改善箇所説明図

改善の内容

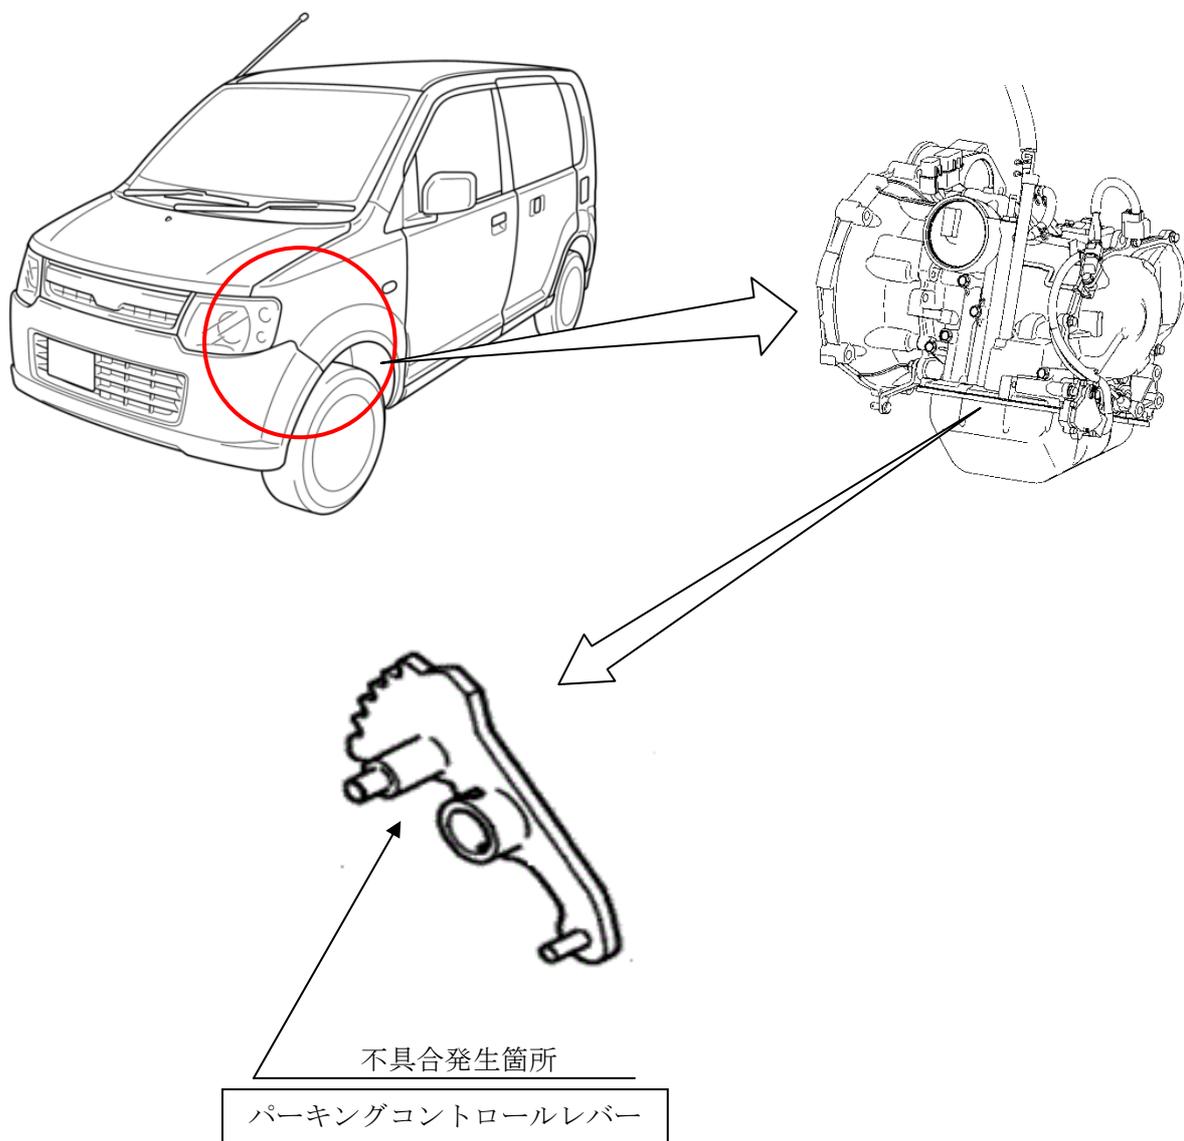
自動変速機のパーキング機構（自動変速機のアウトプットシャフトを機械的に固定する機構）を作動させるパーキングコントロールレバーにおいて、溶接工程管理が不十分なため、車両が停止する前にPレンジへシフト操作をすると、当該レバーに過大な応力がかかり溶接部が破損することがある。そのため、パーキング機構が作動しなくなり、駐車ブレーキをかけずに坂路等に駐車した場合、車両が動き出すおそれがある。

全車両、パーキングコントロールレバーを良品に交換する。

注：図中の 内は、交換する部品を示す。

識別：フードラッチ右側の取付けボルト頭部に白または黄色のペイントを塗布する。
